第 1 3 1 号議案

石巻広域都市計画下水道の変更 (石巻市決定)

石巻広域都市計画石巻市流域関連公共下水道「4. その他の施設」中石巻港排水ポンプ場及び石巻港雨水調整池を次のように変更する。

— 変更前
 — 変更後

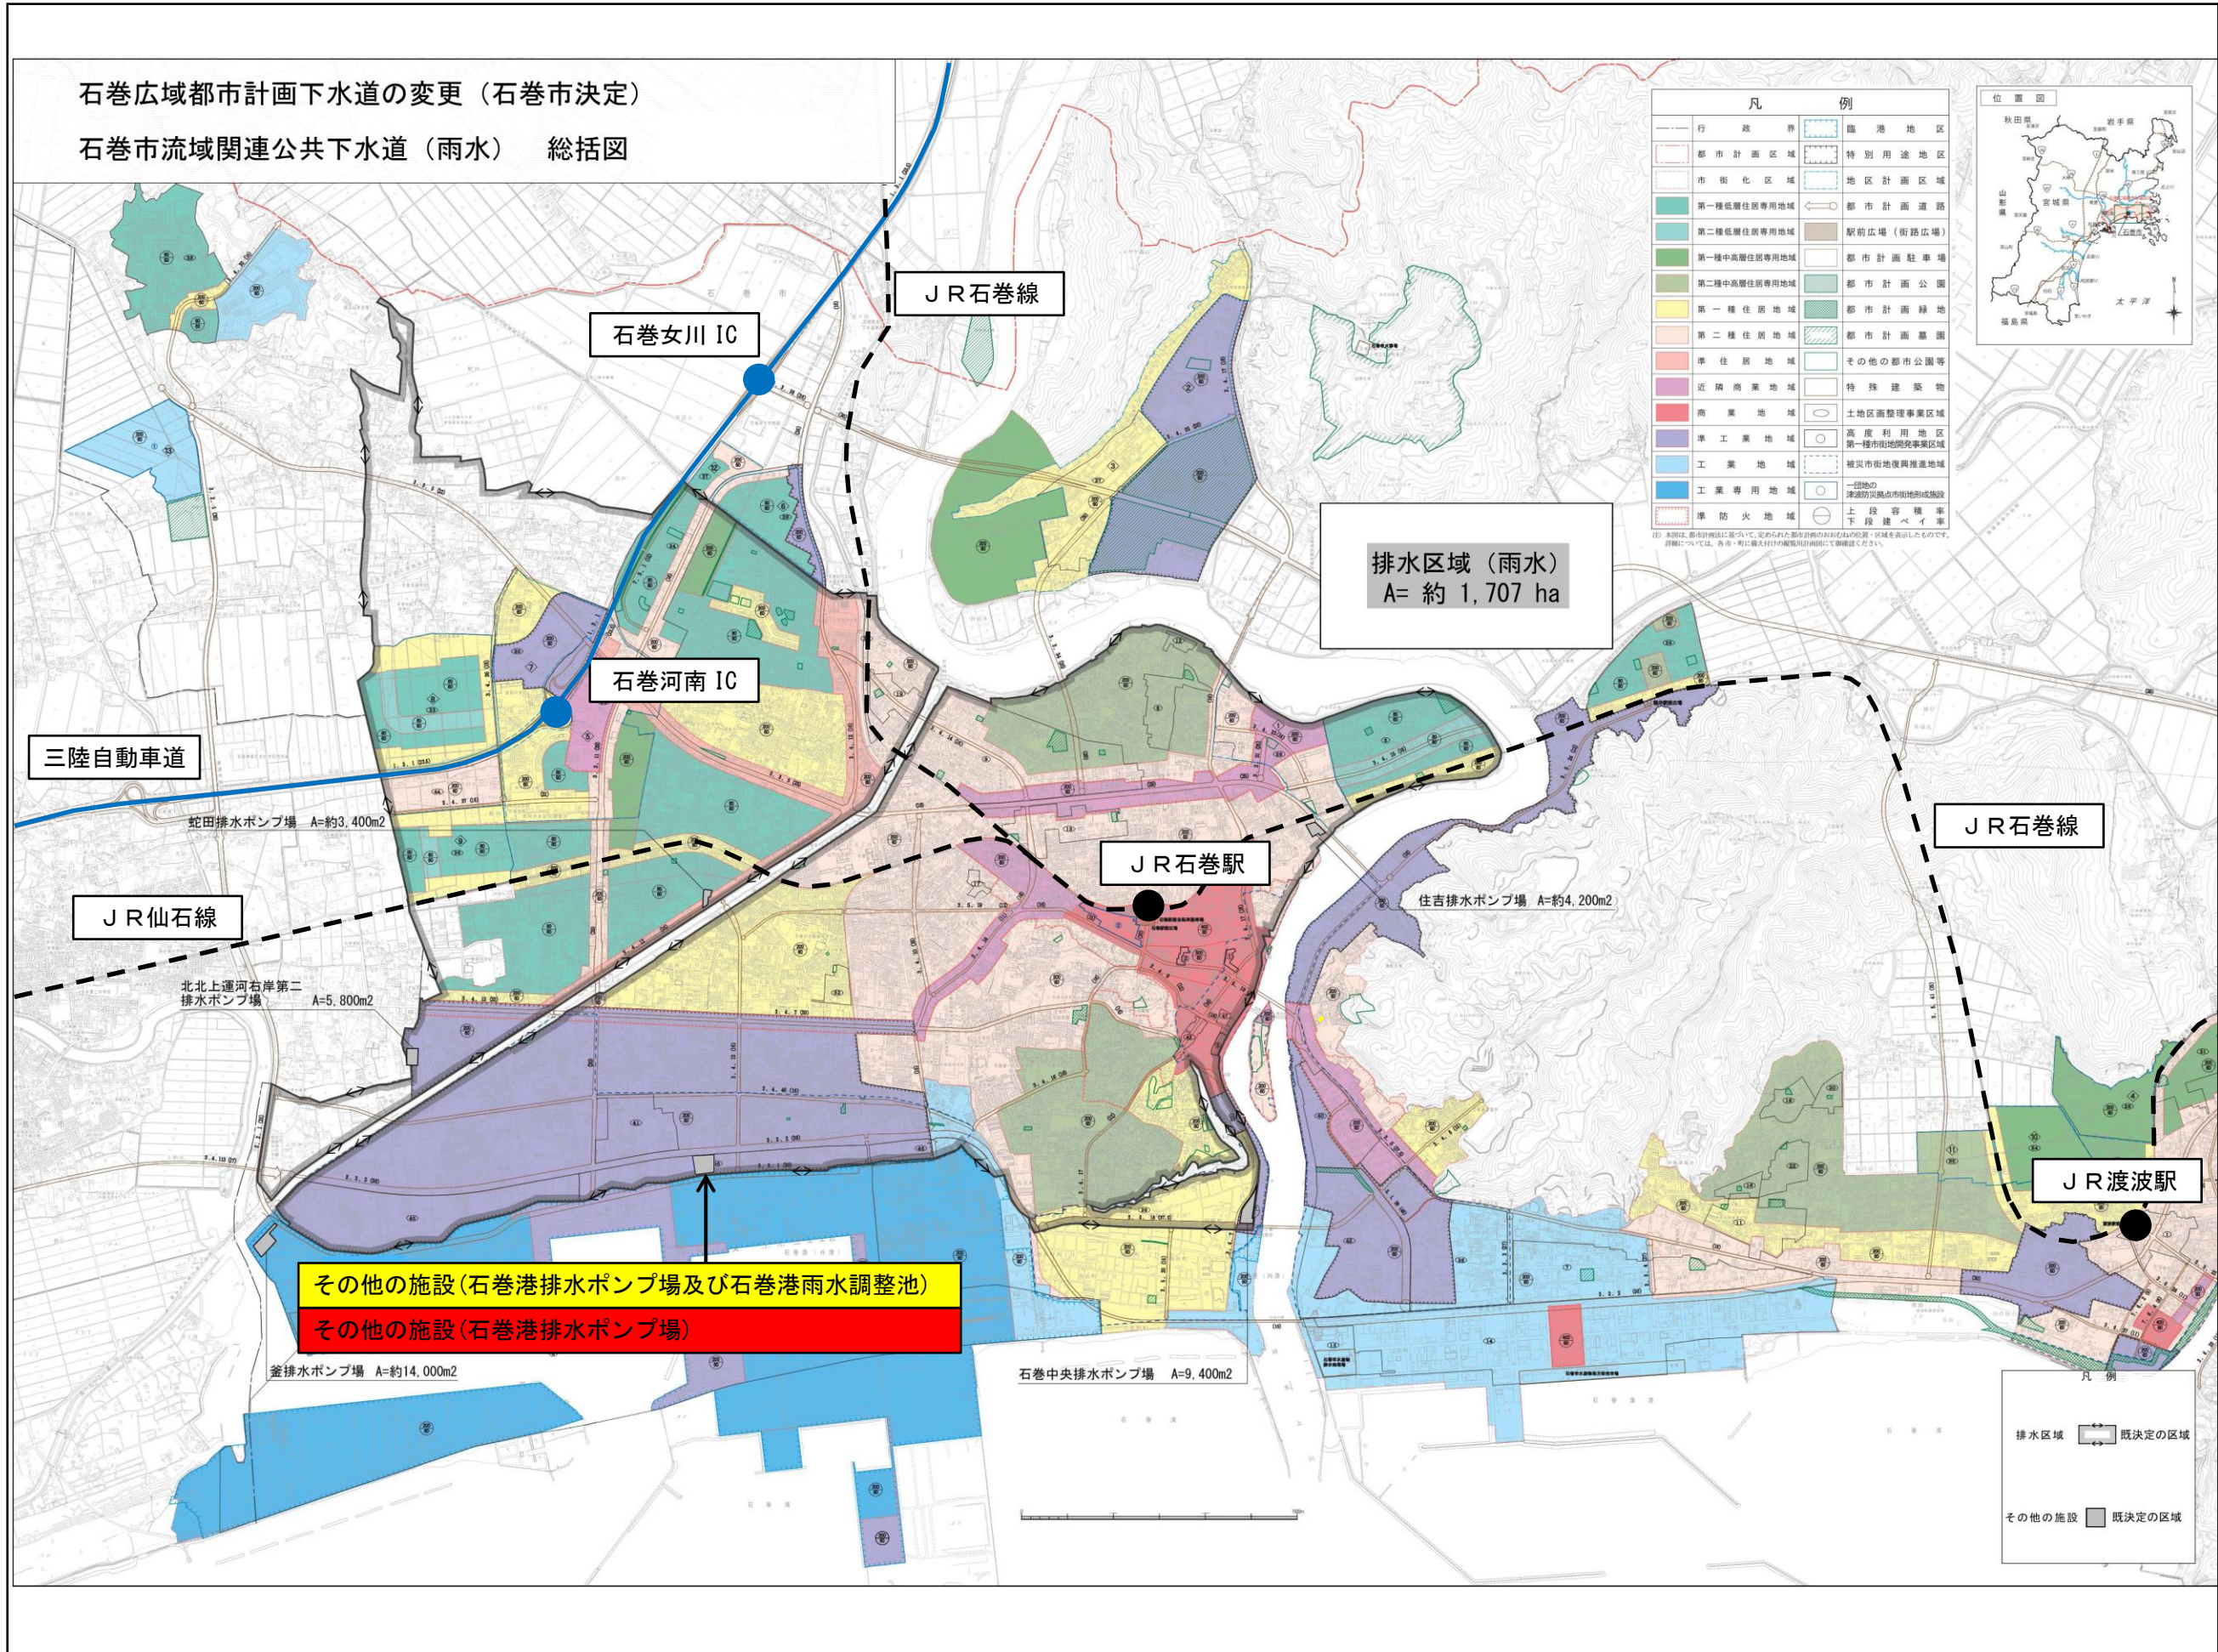
石巻港排水ポンプ場は、雨水調整池を併設したポンプ場として施設計画を進めてきたが、地質調査の結果、調整池を廃止しポンプ設備能力をあげることで、経済的で効率的な下水道整備が図れる結果が得られたため、都市計画下水道を変更するものである。

| 内 訳 | 位 置 | 備 考 |
|--|--------------------|---------------|
| (石巻港排水ポンプ場 及び石巻港雨水調整池) 石巻港排水ポンプ場 | 石巻市築山三丁目 | 雨水 約 10,000 ㎡ |

平面図【参考】

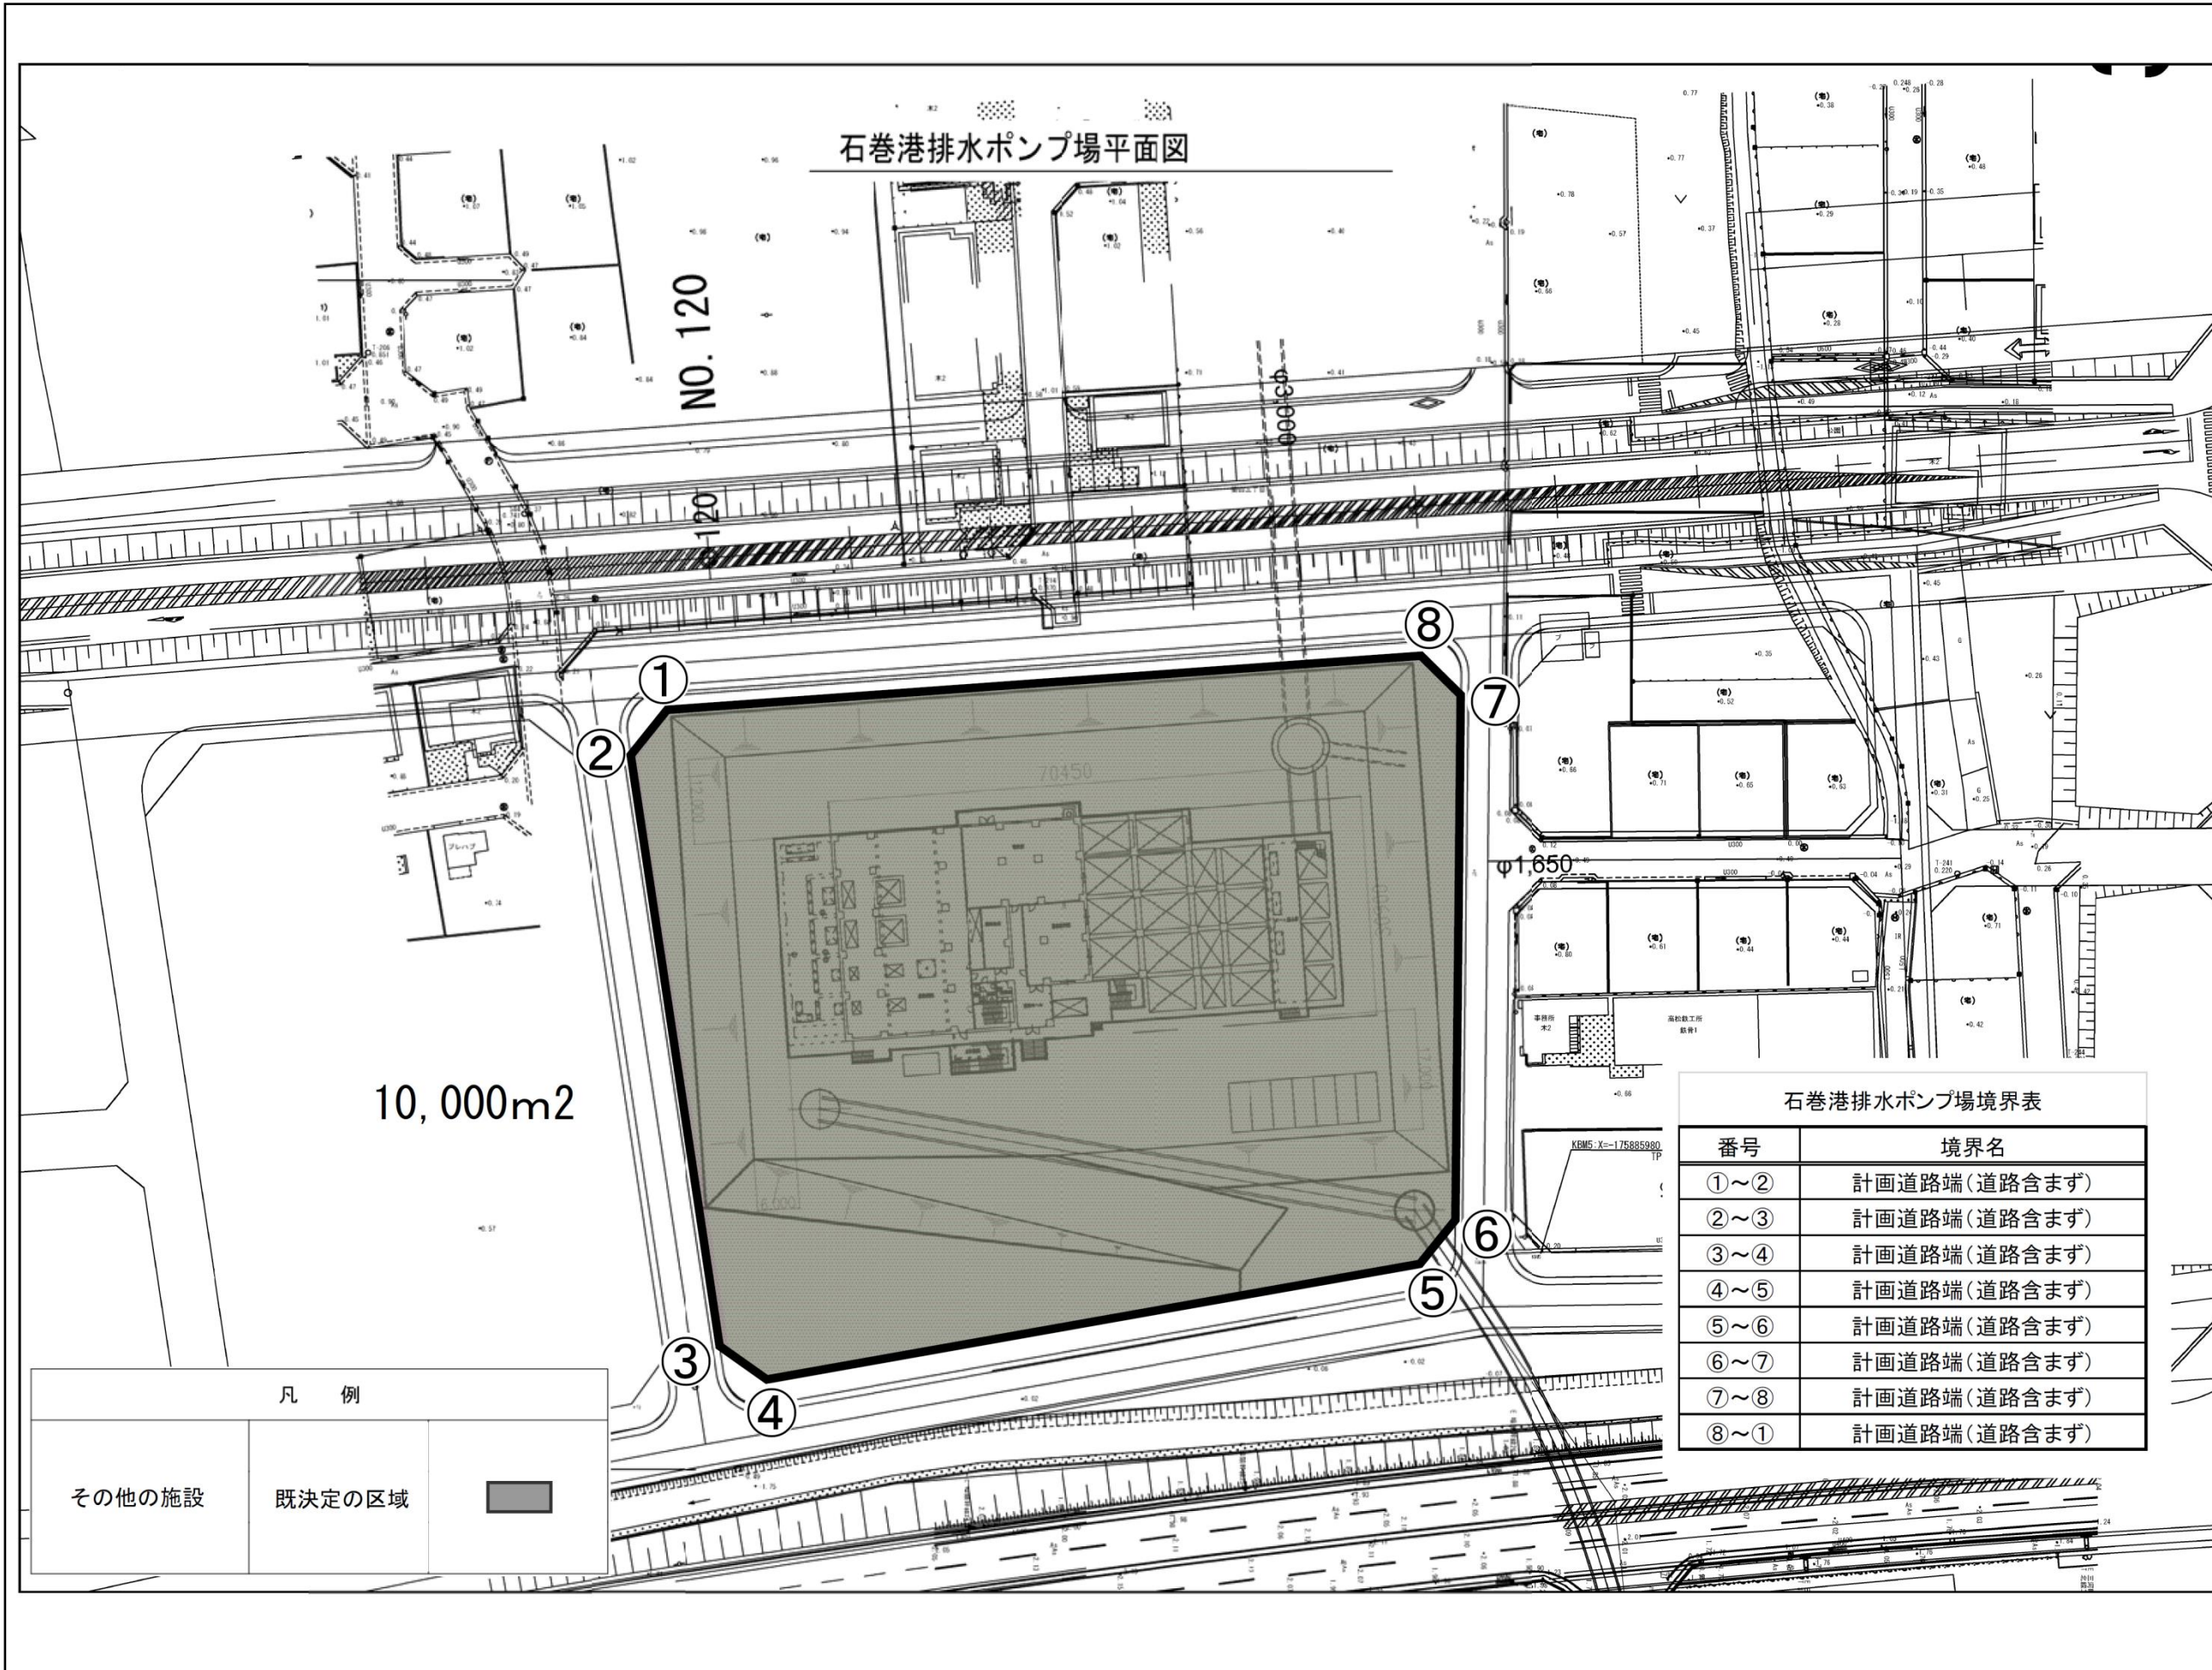
その他の施設（石巻港排水ポンプ場及び石巻港雨水調整池）
 その他の施設（石巻港排水ポンプ場）
 A=10,000m²

一般図（雨水）【参考】

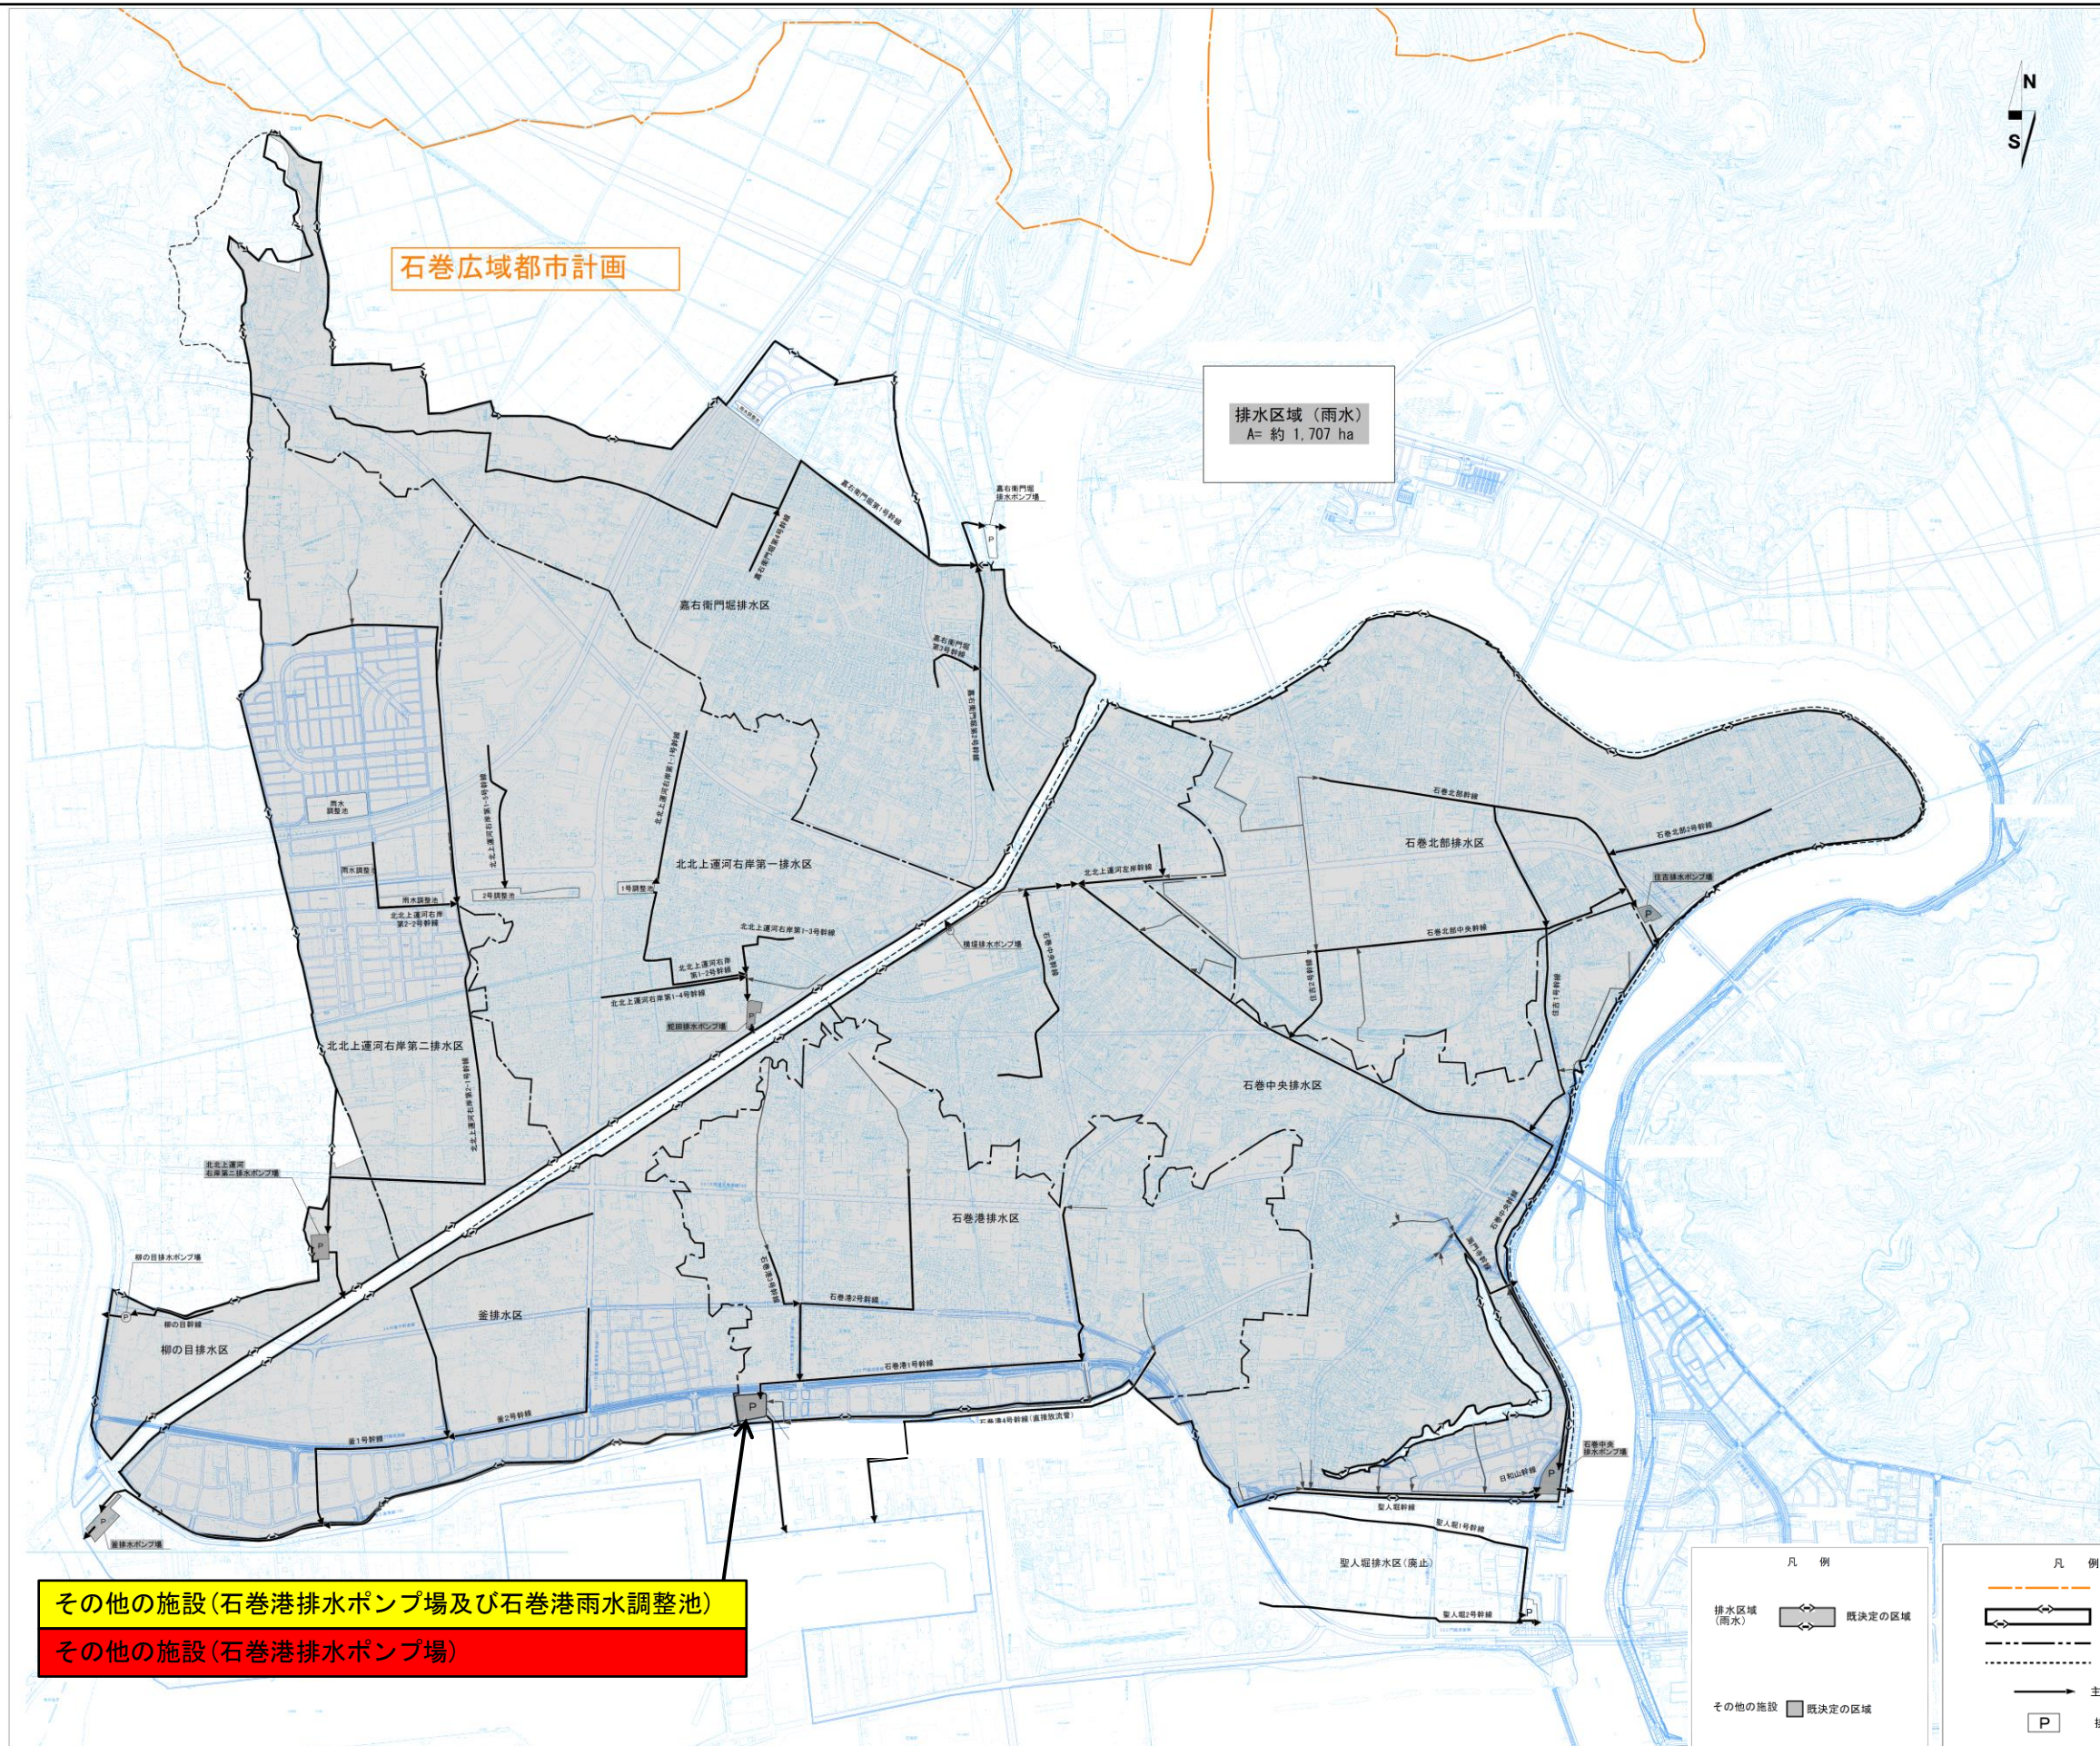
その他の施設（石巻港排水ポンプ場及び石巻港雨水調整池）
その他の施設（石巻港排水ポンプ場）
